Dotyczy: Przekazanie Protokołu ze spotkania w sprawie Raportu Audytu BRD nr 42/10/2013 z dnia 17 i 21.06.2013r

Protokół ze spotkania w sprawie RAPORTU AUDYTU BRD NR 42/10/2013 z dnia 17 i 21.06.2013r

Koncepcja Programowa: S2 POW odc. węzeł Puławska – węzeł Lubelska.

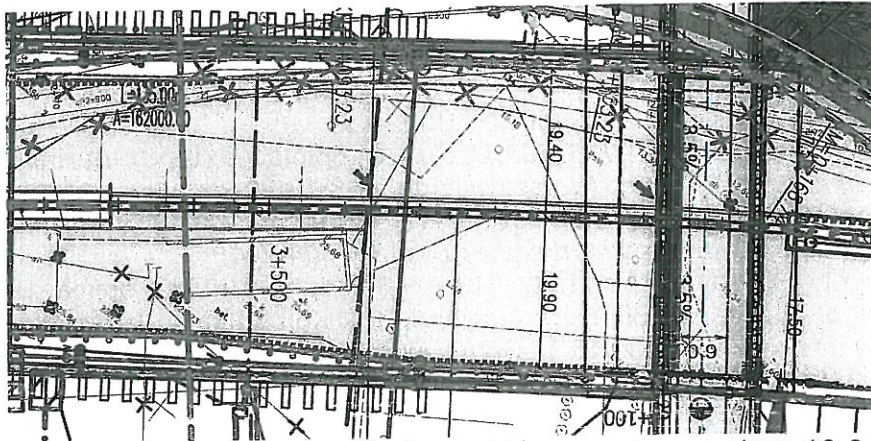
6. W węzłach Ursynów Zachód i Ursynów Wschód nie przewiduje się wszystkich relacji, co może być uciążliwe dla uczestników ruchu drogowego i stanowić zagrożenie bezpieczeństwa ruchu drogowego. Węzły o niepełnych relacjach sprzyjają jeździe pod prąd. Na przykład istnieje zagrożenie jazdy pod prąd na węźle Ursynów Wschód. Jest realne zagrożenie, że łącznica Ł2 będzie wykorzystywana do jazdy pod prąd w stronę ul. Puławskiej.

Ze względu na charakter POW (teren zabudowany, miejski, tunel) węzeł Ursynów Zachód i Wschód należy rozpatrywać jako węzły ściśle ze sobą współpracujące. Pomiędzy nimi trasa główna przebiega w tunelu. Węzły Ursynów Zachód i Ursynów Wschód połączone są istniejącą ulicą Płaskowickiej, która przebiega przez teren Ursynowa i zapewnia dojazd do obu węzłów.

Biuro projektów przedstawi Zamawiającemu wariantowe rozwiązanie, które polega na bezkolizyjnym powiązaniu ul. Płaskowickiej z trasą POW. To rozwiązanie wyeliminuje wspomniane zagrożenia tj. wykorzystanie do jazdy pod prąd w stronę ul. Puławskiej. Tut. Oddział przyjął ww. wyjaśnienie Projektanta.

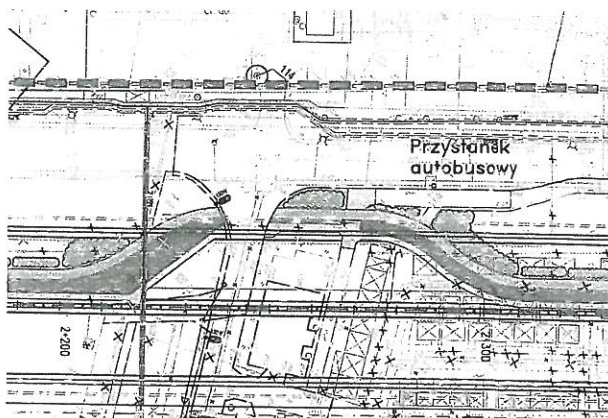
9. Brak osłon przeciwoślńieniowych, które powinny być zastosowane w celu eliminacji wpływu oślńienia na łukach poziomych trasy oraz na odcinkach występujących blisko siebie łącznic i dróg lokalnych.

Uwaga zostanie wprowadzona do projektu.

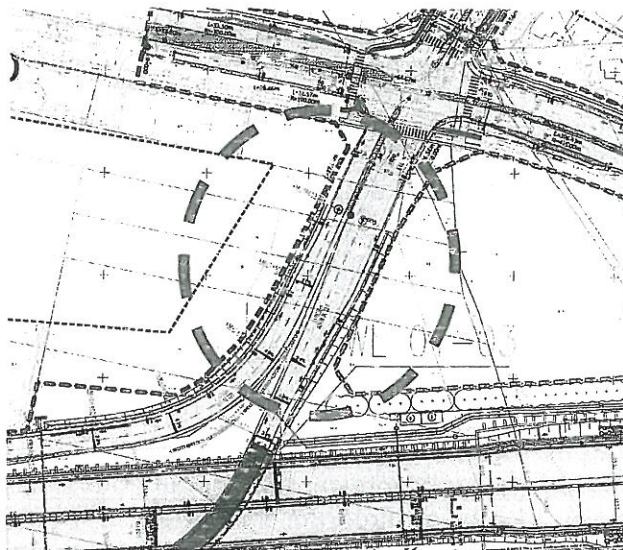
2. W węźle Ursynów Zachód zaprojektowano niewłaściwe łącznice Ł1 i Ł3 dwupasowe P2 - ich geometria jest niedostosowana do prognozowanego natężenia: na Ł1 - 1440 P/h, na Ł3 - 2160 P/h. Dla takiego natężenia należy stosować łącznice P3 (z pasem awaryjnym) oraz podwójny pas wyłączania, który zastosowano jedynie dla łącznicy Ł3.

Stanowisko Projektanta: Dla łącznicy Ł1 przy zastosowaniu pasa wyłączania jak dla łącznicy P3 nie spełnimy warunku: zmiana liczby pasów ruchu, prowadzonych w każdym z kierunków w tunelu, może nastąpić przed wlotami do tunelu w odległości nie mniejszej niż 170 m w obszarze zabudowanym.

Tut. Oddział poprosił Projektantów o dokonanie korekty przekroju łącznicy Ł3 z P2 na P3.

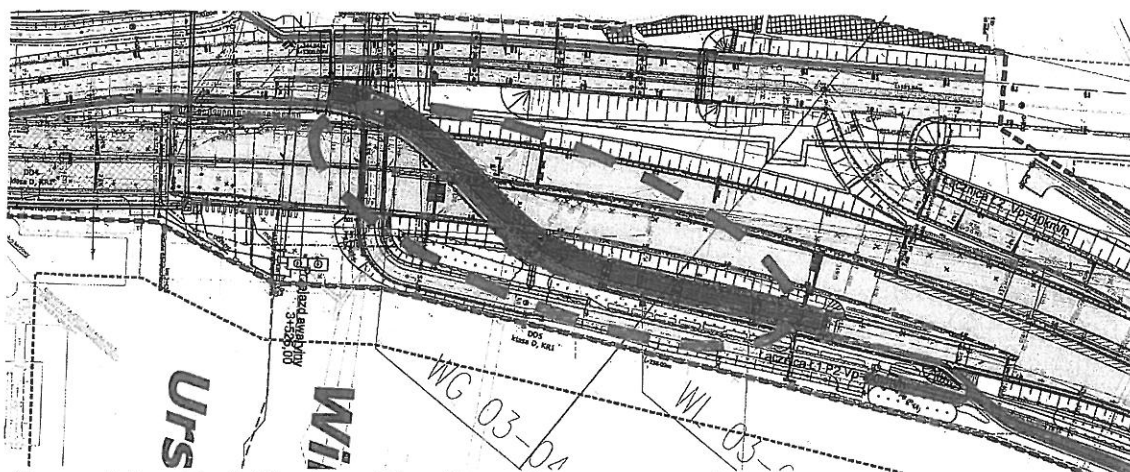
Taka sama sytuacja występuje na jezdni lewej pomiędzy węzłem Przyczółkowa a węzłem Ursynów Wschód, gdzie brak jest właściwych pasów włączania i wyłączania na/z drogi głównej (odcinki przyspieszania i zwalniania wraz z klinami), a odcinek przeplatania występuje na jezdni głównej pomiędzy węzłami Przyczółkowa i Ursynów Wschód.

Tut. Oddział poprosił Projektantów o szczegółową analizę ww. problemu.

Z uwagi na budowę węzłów, zdaniem Projektanta zastosowane rozwiązanie tj. pasy przeplatania pomiędzy węzłami Przyczółkowa i Ursynów wschód są rozwiązaniem możliwie najbezpieczniejszym i optymalnym w tej sytuacji. Przepisy pozwalają na przeplatanie na jezdni głównej drogi ekspresowej pomiędzy łącznicami tego samego węzła. W naszym przypadku przeplatanie to następować będzie pomiędzy łącznicami sąsiednich tak blisko połączonych węzłów, że z uwagi na potoki ruchu nie pozwala na wykonanie podwójnych pasów włączenia dla węzła Ursynów Wschód. Rozwiązanie to nie jest do końca zgodne z przepisami ale maksymalnie bezpieczne w tej sytuacji i dlatego projektant występuje o odstępstwo od przepisów. Dodatkowe zajęcie terenu przez drogi zbiorczo-rozprowadzające w dzielnicy Wilanów jest praktycznie niemożliwe ponieważ spowodowało by to rozszerzenie zajętości terenu i wymagało terenu na którym rozpoczęto budowę innych inwestycji lub wykonano plany budowy wynikające z wcześniej określonych (w 2004r) przez BPRW linii rozgraniczających.

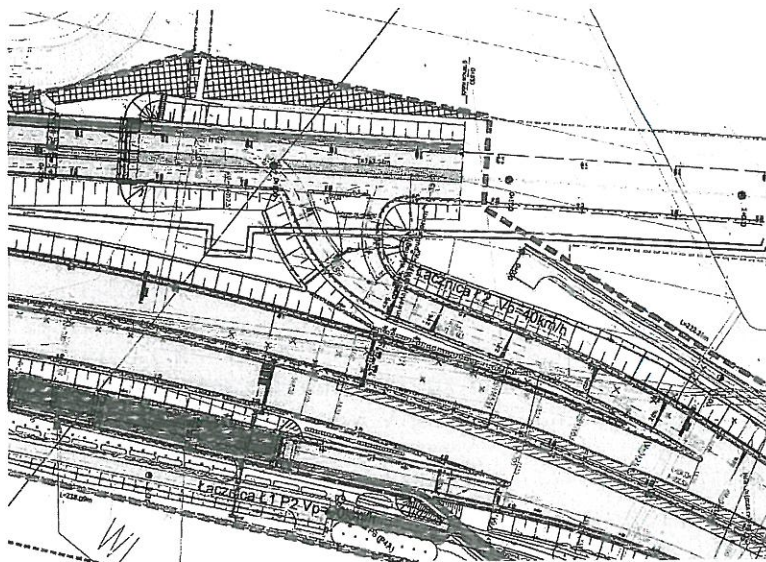
6. Brak sygnalizacji świetlnej na skrzyżowaniu łącznicy Ł2 z ul. Płaskowickiej. Bez sygnalizacji świetlnej przy prognozowanych natężeniach ruchu (z łącznicy wynosi 1720 P/h, a na ul. Płaskowickiej w kierunku Wilanova 1390 P/h) i zaproponowanej geometrii, skrzyżowanie to nie będzie funkcjonować i stanowić będzie zagrożenie brd (nie dopuszczalne jest wyznaczenie 2 pasów ruchu na wlocie podporządkowanym, możliwa także jazda pod prąd (problem opisano w uwagach ogólnych)).

Stanowisko Projektanta: W wariantcie podstawowym w projekcie na w/w skrzyżowaniu jest przewidziana sygnalizacja świetlna. Rozwiązanie wariantowe przewiduje bezkolizyjne włączenie łącznicy Ł2 do ul. Płaskowickiej. Rozwiązanie wariantowe węzła Ursynów Wschód załączone w wersji elektronicznej.

Tut. Oddział zalecił zmienić wskazane rozwiązanie na rozwiązanie bezkolizyjne.

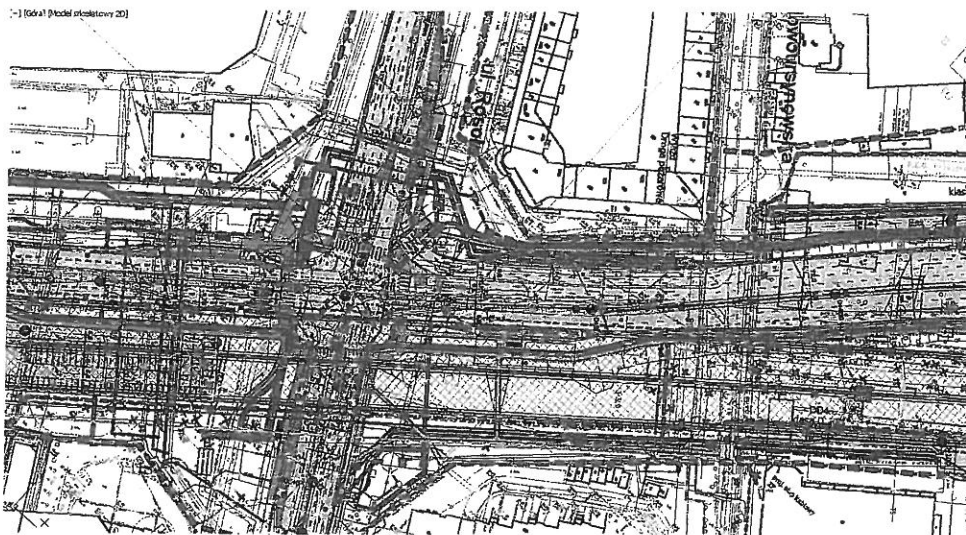
8. Niedostosowana geometria skrzyżowania ul. Płaskowickiej z ul. Rosoła, niedostosowana do natężeń ruchu. Przewidziano tylko 1 pas do skrętu w prawo z ul. Płaskowickiej dla prognozowanego natężenia w szczycie porannym wynoszącego 1350 p/h. Dodatkowo pas ten posiada długość jedynie 100 m, przez co pojazdy skręcające w prawo będą blokowały pas do jazdy na wprost.

Tut. Oddział zalecił poprawę pierwotnego rozwiązania.

Przeprojektowano geometrię ul. Płaskowickiej oraz skrzyżowanie z ul. Rosoła. Ulica Płaskowickiej posiada obecnie 4 pasy ruchu, z czego 2 są wydzielone jako prawoskręt w ul. Rosoła, a 2 na wprost, dodatkowo dochodzi piąty pas dla lewoskrętu w ul. Rosoła w kierunku południowym. Zaprojektowano również trójkątną wyspę dzielącą oddzielającą skręt w prawo od ruchu na wprost. Przepustowość tak zaprojektowanego skrzyżowania z sygnalizacją świetlną będzie zapewniona do 2035 r.

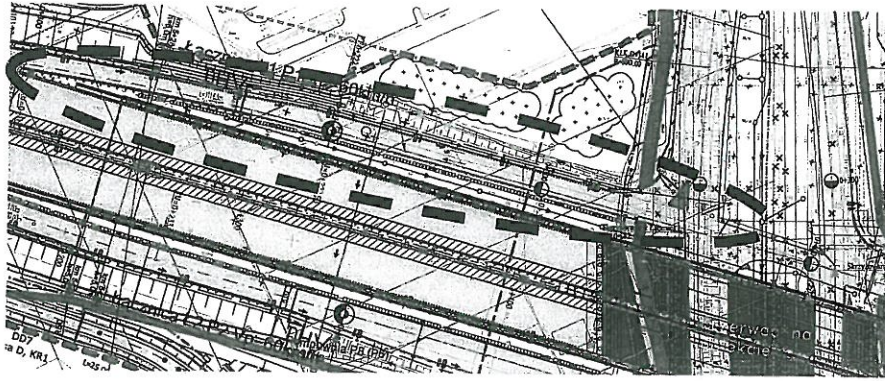
1. Na wylocie skrzyżowania z wyspą centralną (na łącznicy wjazdowej Ł1) wyznaczono zakończenie pasa ruchu z prawej strony na przedłużeniu zasadniczego pasa ruchu na wprost na wlocie. Tym samym zakończono zasadniczy pas ruchu. Liczba pasów ruchu na wprost na odpowiadającym sobie wlocie i wylocie skrzyżowania powinna być taka sama jak na odcinku drogi przed skrzyżowaniem. Zakończenie pasa ruchu powinno występować z lewej strony na końcu łącznicy, co jest bezpieczniejsze i będzie rozwiązaniem efektywniejszym ruchowo (prognozowane natężenie ruchu wynosi 1190 P/h i jest w górnej granicy stosowania łącznicy P1, w zasadzie korzystniejsza jest łącznica dwupasowa ewentualnie dłuższy odcinek łącznicy o przekroju dwupasowym).

Stanowisko Projektanta: Na wylocie skrzyżowania (na łącznicy wjazdowej Ł1) natężenie 1190 P/h wynika głównie z relacji prawoskrętnej z ul. Przyczółkowej (wlot od str. płn.) - 750 P/h, natomiast natężenie ruchu wynikające z relacji „na wprost” jest znikome. W związku z powyższym, uzasadnionym rozwiązaniem jest traktowanie prawego pasa łącznicy Ł1 jako dodatkowego pasa dla relacji prawoskrętnej z ul. Przyczółkowej, który zanika. Uwarunkowania terenowe uniemożliwiają zastosowanie łącznicy o przekroju dwupasowym.

Wyznaczono zakończenie pasa ruchu z lewej strony. Zasadniczy pas ruchu na wprost na wlocie jest kontynuowany. Wydłużony będzie pas włączania.

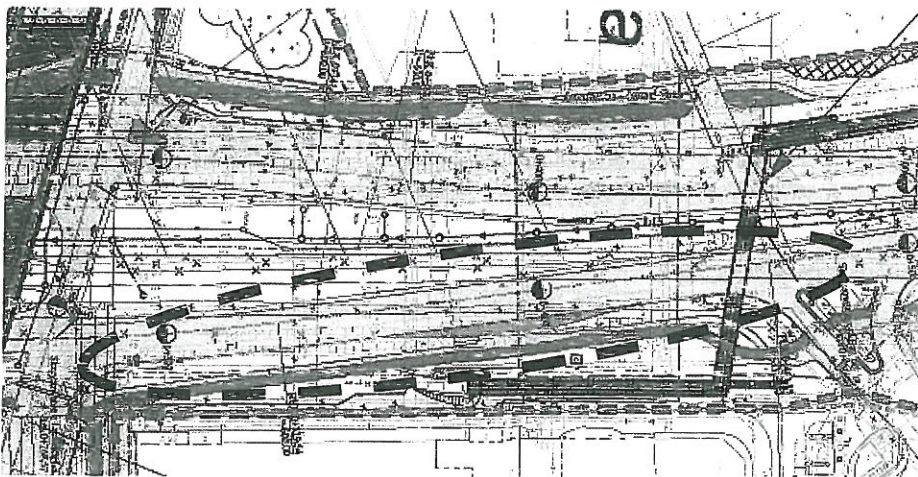
2. Niewłaściwe rozwiązanie polegające na wyznaczeniu 1 pasa ruchu do skrętu w lewo na wlocie ul. Przyczółkowej z kierunku Centrum. Prognozowane natężenie ruchu wynosi 790 P/h, natomiast dla kierunku przeciwnego 1260 P/h, gdzie wyznaczono 3 pasy ruchu (2 wydzielone + 1 wspólny z ruchem na wprost). Wobec powyższego w szczycie popołudniowym (powroty) natężenie na ul. Przyczółkowej będzie wyższe i przy 1 pasie w lewo warunki ruchu mogą być niezadowalające. Na tym samym wlocie dla relacji w prawo przy prognozowanym ruchu 750 P/h wyznaczono 2 pasy ruchu, przy czym w szczycie popołudniowym natężenie będzie jeszcze mniejsze.

Stanowisko Projektanta: Przepustowość tej relacji została sprawdzona dla szczytu popołudniowego i jest zachowana.

Tut. Oddział zalecił uszczegółowić ww. wypowiedź Projektanta i poprosił o przedstawienie wyników stosownych symulacji dla przyjętych rozwiązań.

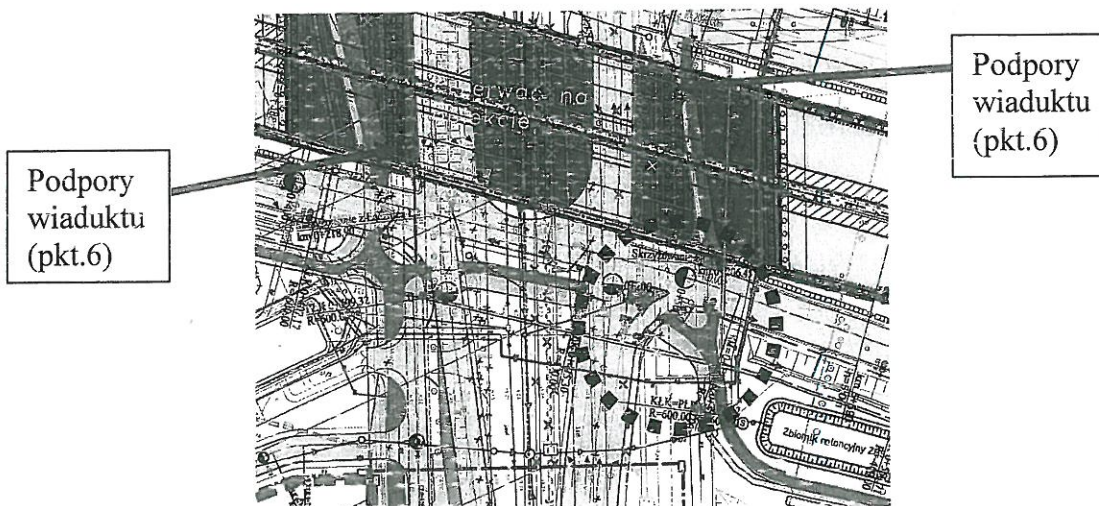
4. Na wlocie ul. Przyczółkowej z kierunku Góry Kalwarii skręt w prawo prowadzony jest korytarzem ruchu przy wyspie trójkątnej, która może uniemożliwić przejście pieszych i przejazd rowerzystów przez całą ulicę, przynajmniej na jednym z kierunków, w jednej fazie sygnalizacyjnej, co może pogorszyć warunki ich ruchu.
Stanowisko Projektanta: Brak wyspy trójkątnej wydłuży drogę ewakuacji pieszych i rowerzystów do około 20m, wyspa ma za zadanie stanowić dodatkowy azyl dla pieszych i rowerzystów. Przy założonym programie sygnalizacji przejście pieszy oraz przejazd rowerzystów w jednej fazie jest zapewniony.
 Tut. Oddział zalecił zmianę geometrii wlotu oraz usunięcie wyspy kanalizującej ruch.
Uzupełnienie odpowiedzi Projektanta po radzie technicznej w sprawie Raportu:
 Zmieniono geometrię wlotu oraz usunięto wyspę kanalizującą ruch.

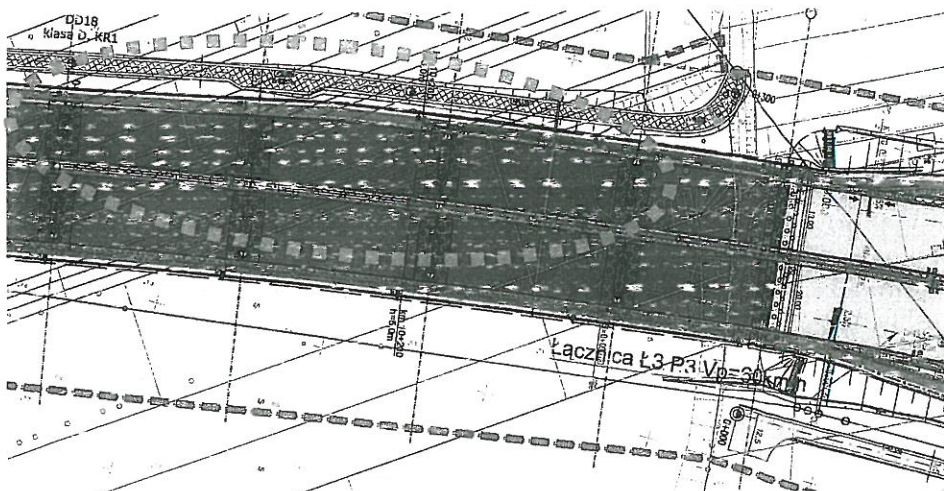
1. W przedstawionej KP przewiduje się jedynie rezerwę terenu pod węzeł, która jednakże powinna wynikać z prawidłowych rozwiązań geometrycznych. Zdaniem audytorów nieprawidłowo została zarysowana łącznica ŁZ3, która przenosić może duże natężenie ruchu (1760 P/h) z większymi relacjami skrętnym w lewo w kierunku Centrum. Powinna to być łącznica bezpośrednia typu P3.

Tut. Oddział poprosił Projektantów o szczegółowe wyjaśnienie problemu.

Zarys łącznicy ŁZ3 powstał na podstawie materiałów otrzymanych z Biura Architektury i Planowania Przestrzennego Wydziału Polityki Infrastruktury Technicznej Miasta. Projektant nie narzuca „Miastu” sposobu rozwiązania węzła oraz nie ogranicza w przyszłości dodatkowych wykupów terenu przez m.st. Warszawa w przypadku takiej potrzeby. Trasa S2 w rejonie węzła „Czerniakowska bis” jest tak zaprojektowana, aby była możliwość dowiązania węzła bez ingerencji w trasę główną (koronę drogi – brak konieczność doklejania nasypu pod pas włączania i wyłączenia).

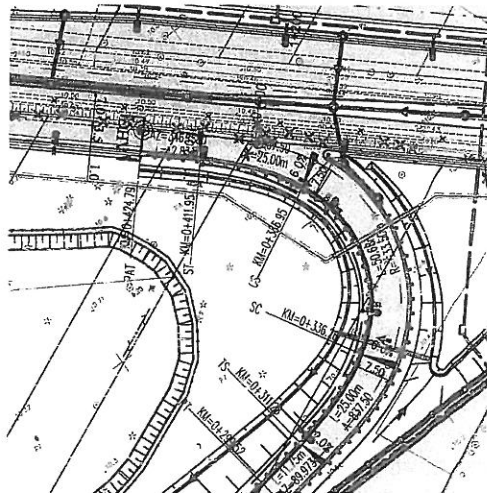
2. Zbyt mała odległość między wjazdami z łącznicy Ł0 i Ł1 na S2, która wynosi 160 m zamiast określonej w WT minimalnej 200 m.

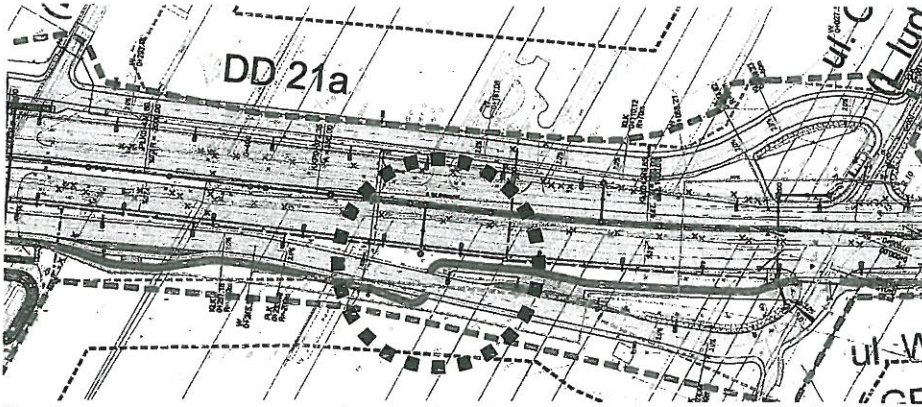
9. Nieprawidłowa lokalizacja przejścia dla pieszych i przejazdu drogi rowerowej pomiędzy w/w zatokami autobusowymi. Piesi będą wychodzili z za autobusu na jedną. Ponadto niekorzystne jest wyznaczanie przejazdu dla rowerów w miejscu innym niż

na skrzyżowaniach. Zasadnym jest kontynuowanie ścieżki rowerowej wzdłuż drogi równoległej do Wału Miedzeszyńskiego po stronie południowej tej drogi, co wyeliminuje przejazd rowerowy tak w w/w miejscu jak i w rejonie skrzyżowania z ul. Czarnuszki poprawiając tym samym bezpieczeństwo ruchu drogowego jak również poprawę płynności jazdy.

Stanowisko Projektanta: Przejście dla pieszych zostanie odsunięte od zatoki, natomiast przejazd rowerowy zlikwidowany. Droga rowerowa zostanie poprowadzona po południowej stronie ul. Ogórkowej aż do skrzyżowania z ul. Wał Miedzeszyński.

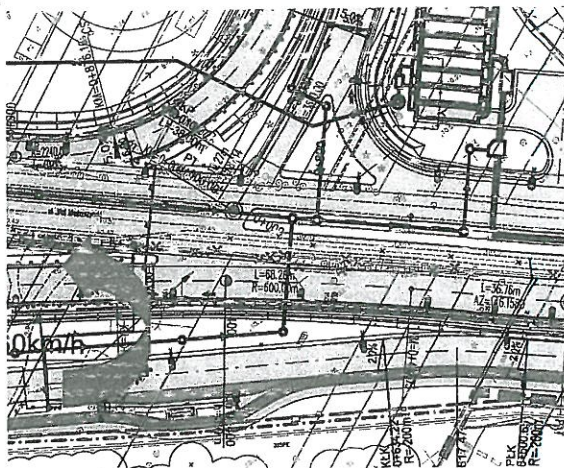
13. Niewłaściwa lokalizacja wjazdu z łącznicy Ł5 na Wał Miedzeszyński w bliskiej odległości za skrzyżowaniem z łącznicą Ł4, co powoduje, że znak A-6d ostrzegający o włączeniu się drogi z prawej strony ustawiony jest jeszcze przed wcześniejszym skrzyżowaniem. Ponadto wzajemna lokalizacja włączenia łącznicy Ł5 do Wału Miedzeszyńskiego i skrzyżowania łącznicy Ł4 z Wałem Miedzeszyńskim sprzyja nieprawidłowym manewrom. Z łącznicy Ł5 można wbrew przepisom skręcić w lewo w Wał Miedzeszyński.

Stanowisko Projektanta: Uwaga uwzględniona. Wprowadzono korektę włączenia łącznicy do ul. Wał Miedzeszyński.

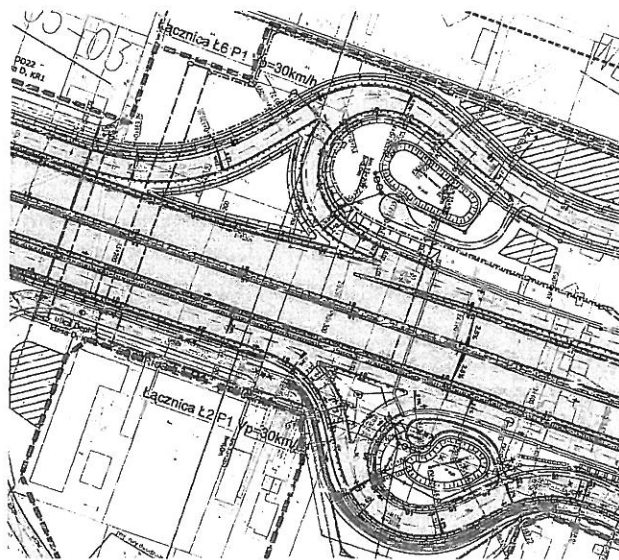
15. Niekorzystna lokalizacja zatoki autobusowej na ul. Ogórkowej na wylocie skrzyżowania z Wałem Miedzeszyńskim wyznaczonej na łuku poziomym o małym promieniu, co utrudnia widoczność dla kierowcy autobusu podczas włączania się do ruchu.

Wyprostowanie skrzyżowania ul. Wał Miedzeszyński z ul. Ogórkową spowoduje, że zatoka autobusowa zlokalizowana będzie na odcinku prostym.

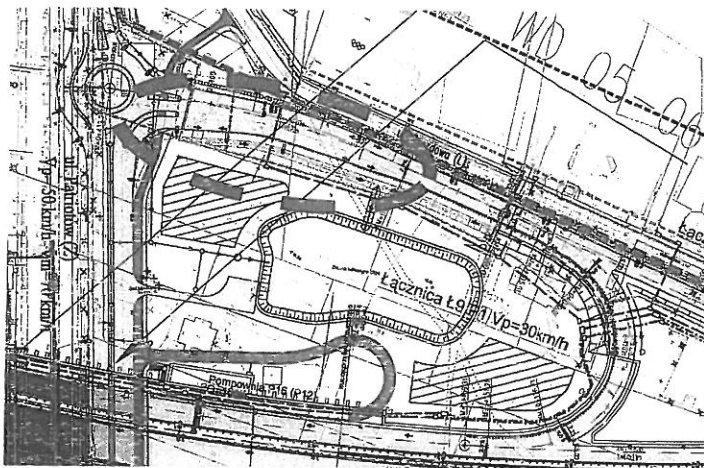
7. Zbyt krótki pas włączania z ul. Patriotów na łącznicę Ł9 dla relacji o natężeniu 380 P/h w odniesieniu do natężenia 740 P/h na pasie podstawowym, co może

powodować utrudnienia w ruchu (zatrzymania pojazdów) i występowanie zdarzeń drogowych. Łączne natężenie 1190 P/h wskazuje na potrzebę zastosowania łącznicy dwupasowej.

Stanowisko Projektanta: Uwarunkowania lokalne, w postaci ul. Drozdowej po stronie północnej, ograniczają możliwości kształtowania układu drogowego.

Uzupełnienie odpowiedzi Projektanta po radzie technicznej w sprawie Raportu:
Łącznica Ł9 jest jednopasowa brak możliwości wydłużenia pasa włączania.

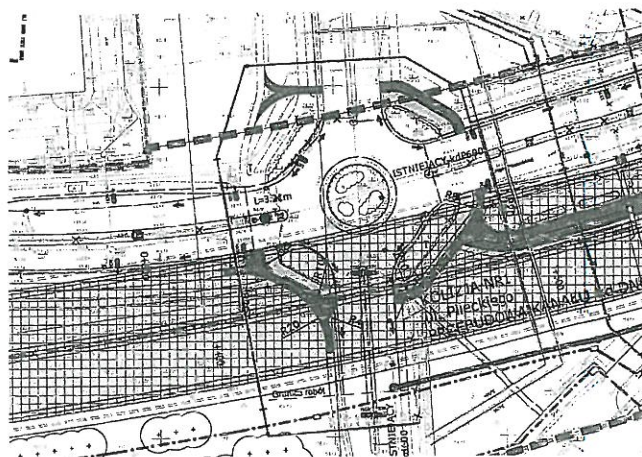
10. Niekorzystny przebieg ciągu pieszo-rowerowego wzdłuż ul. Patriotów bezpośrednio przy jezdni. Dla podniesienia bezpieczeństwa pieszych i rowerzystów korzystniejsze jest oddzielenie ciągu rowerowego od jezdni pasem zieleni, jak również zasadne jest oddzielenie ciągu rowerowego od ciągu pieszego nawet minimalnym pasem zieleni.

Uwarunkowania terenowe uniemożliwiają zmianę usytuowania dróg rowerowych.
